Søknad om privat forslag til mindre endring av reguleringsplan Setervann Boligfelt (PlanID – R1922100) – Bardu kommune

Planens navn: Mindre endring Setervann Boligfelt
PlanID: ME_R1922100)

Fylkesmannens svar til mottatt tilleggsdokumentasjon til varsel om reguleringsendring for Setervann boligfelt i Bardu kommune.

STØYVURDERING FOR SNEVEBAKKEN 2

Illustrasjon 1: Foreslått reguleringsendring fra F/K/T til grønstruktur.

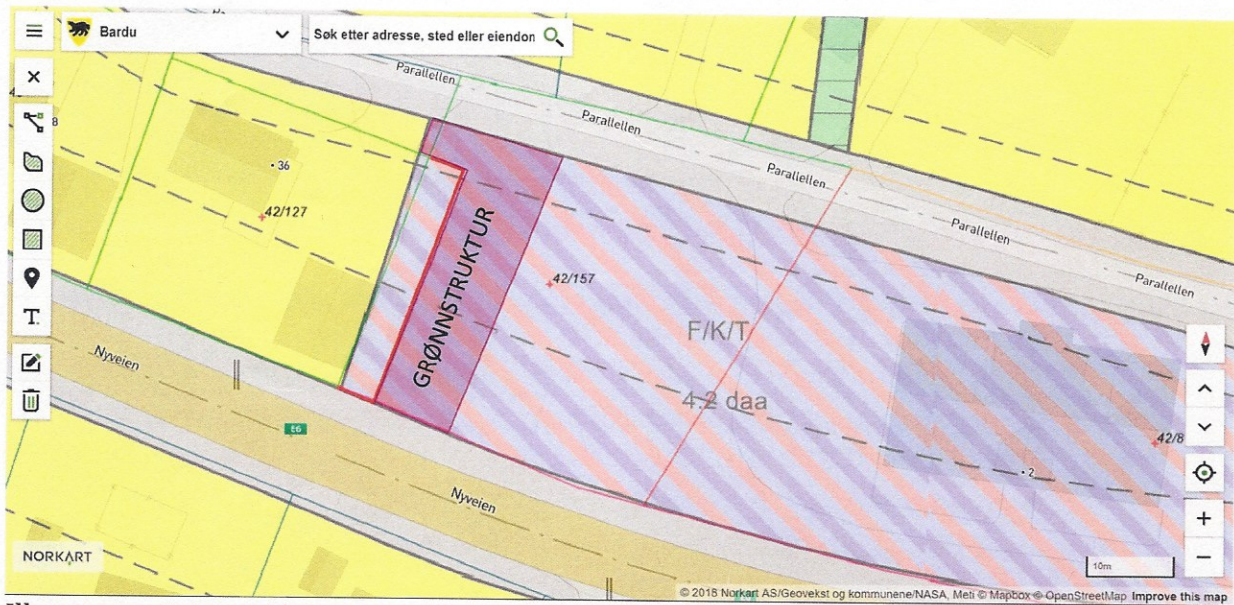
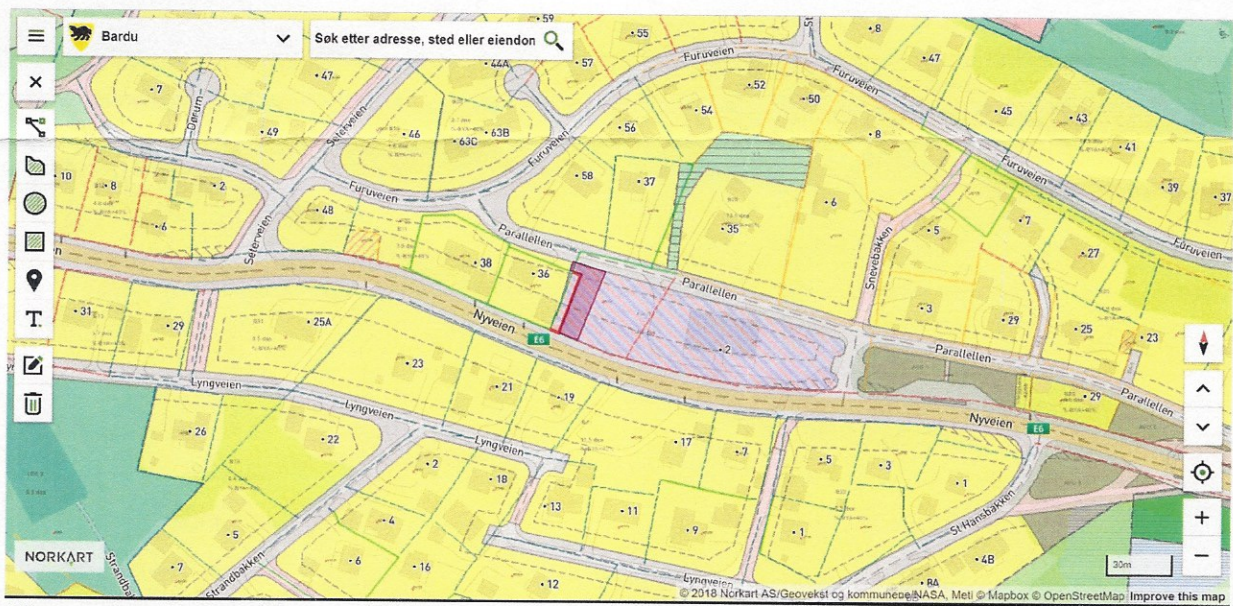
Ved omregulering ber vi om at en del av gbnr 42.157 omreguleres fra forretning/kontor/tjenesteyting til grønnstruktur for å skape en buffer mellom gbnr 42.127 og gbnr 42.157.

Grunnen for dette er at slik planene nå foreligger vil vi få nybygget på gbnr 42.157 så nært at det blir sjenerende uten skjerming. Den enkleste og mest hensiktsmessige løsningen vil da være å beholde deler av eksisterende vegetasjon, men omregulere deler av gbnr 42.157 til grønnstruktur.

Vårt innspill er derfor at deler av gbnr 42.157 blir omregulert til grønnstruktur, se vedlagte illustrasjoner.

Bjerka/Moen er naboer og har i merknad 20.3.18 påpekt at en vesentlig del av eiendommen 42/157 omreguleres til grøntareal for å skape en buffer mot egen eiendom for å hindre innsyn. Planlagt bebyggelse vil bli oppført i h.t. bestemmelser om avstand til naboeiendom. Det er imidlertid et grøntområde på motsatt side av eiendommen 42/87 slik at tiltakshaver mener at behovet for grøntområde i boligfeltet er ivaretatt. Bjerka/Moen er imidlertid imøtekommet ved at de får erverve deler av eiendommen 42/157 fra Bardu kommune for å skape større tomteareal for Bjerka/Moen mot planområdet.

Figur 2: Beregnet støynivå L_{den} 1,5 meter over lokalt terreng, med støyskjerm.

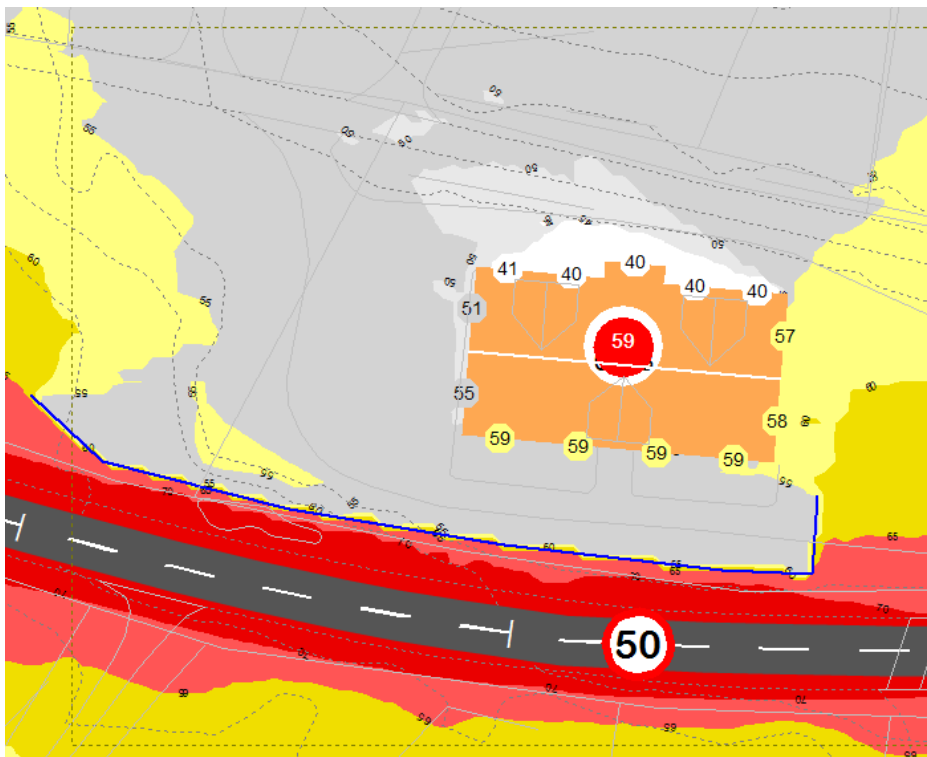
I støyvurderingen fra Sweco, sist revidert 30. april 2018, er støynivået på fasade 2. etasje i figur 2 (S.7) 59 dB. Det samme vises for 2. etasje i figur 4 (S.9). I siste avsnitt under punkt 4.1 (S.8) omtales støynivået i 1. og 2. etasjer som henholdsvis 53 og 55 dB etter skjerming.

Skjermen er lagt inn med lengde på ca. 90 meter og høyde på 2,5 meter². Støyskjermen gir tilfredsstillende støynivå på store deler av bakkeplan rundt bygningen. Fra fasaden mot øst og vestover vil det meste av utearealet ha støynivå lavere enn 55 dBA. Øst for bygget er det planlagt parkeringsplass, og det er derfor ikke nødvendig å skjerme dette arealet. Samlet sett vil man få et areal på omtrent 2 dekar (1900 m²) med støynivå under grenseverdi.

Skjermen vil også gi betydelig redusert støynivå på fasaden i 1. og 2. etasje, fra 63 dBA til henholdsvis 53 og 59 dBA. Dette vil redusere behovet for støydependende fasadetiltak på selve bygningen. Dette er nærmere forklart i kapittel 4.3.
